Luhtaankatu 8 maastokäynti 18.11.2025, asemakaava nro 9084

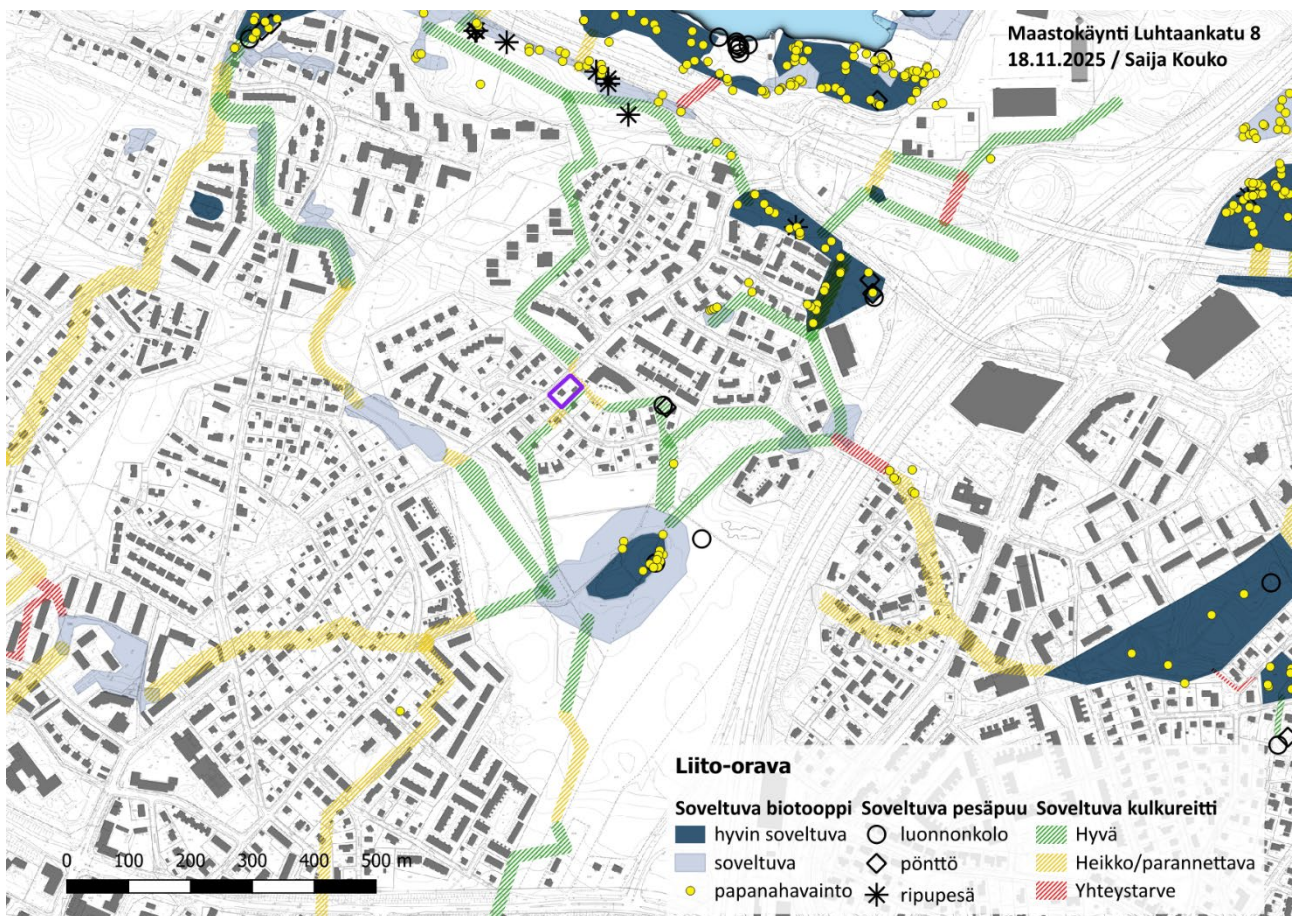
Maastokäynnin perusteella liito-oravalle parempi kulkuyhteys kulkee nykytilassa tontin koillispuolella, päiväkodin tontin puolella sekä heikompi yhteys tontin itärajalla. Tontin itäpuolen kautta kulkeva yhteys etelään on heikko ja yksittäisten puiden varassa. Liitomatkin etelään Kirkkoladonkadun yli seuraaviin puihin on pitkä, mutta vielä mahdollisuuksien rajoissa. Tontin koillispuolella, päiväkodin tontilla kulkeva yhteys on parempi kuin etelään päin menevä.

Tontin pihapuista ei löytynyt liito-oravalle soveltuvia pesäpaikkoja. Päiväkodin tontin puolelle sijoittuvassa koivussa oli luonnonkolo.

Johtopäätökset: Säilyttäisin ja vahvistaisin Luhtaankatu 8 tontin ja päiväkodin tontin rajalla kulkevaa liito-oravayhteyttä. Yhteys on tärkeä ja mahdollistaa Sikosuon ja Teiskontien varren liito-oravan elinympäristöjen väliset yhteydet. Samojen elinympäristöjen välillä kulkee myös toinen yhteys Kirkkoladonkadun ja Lidlin kautta. Tämä yhteys vaikuttaisi ainakin toistaiseksi toimivalta. Sikosuolta kulkee myös kolmas yhteys etelän kautta Teiskontien varren elinympäristöille. Tämä yhteys on heikko Luhtaankadun ylityksessä sekä voimalinjan alla. Eli käytännössä Sikosuolta kohti Teiskontietä on kaksi toimivaa yhteyttä, joista toinen on tämä Luhtaankatu 8 tontin pohjoislaitaa mukaileva yhteys. Yleensä ELY-keskus on edellyttänyt minimissään kahta toimivaa yhteyttä elinympäristöjen välillä.

Haasteenahan tässä on se, kuten alla olevasta ensimmäisestä kuvasta näkyy, kulkuyhteys on yksittäisten päiväkodin puolelle sijoittuvien puiden varassa. Tuo vasemmalla näkyvä vanha koivu, jossa on luonnonkolo, on lisäksi melko huonokuntoinen ja pitää siitä varmaan kohta kaataa. Tätä kulkuyhteyttä tulisi tukea uusilla puuistutuksilla. Mutta kuinka tämä tehdään? Päiväkodin tontin puolelle olisi mahdollista istuttaa tukevaa puustoa, mutta kuinka niitä saadaan sinne järjestettyä? Hyvä olisi, että myös Luhtaankatu 8 tontin koillisrajalle saataisiin tukevaa puustoa, mutta saadaanko sitä sinne mahtumaan?
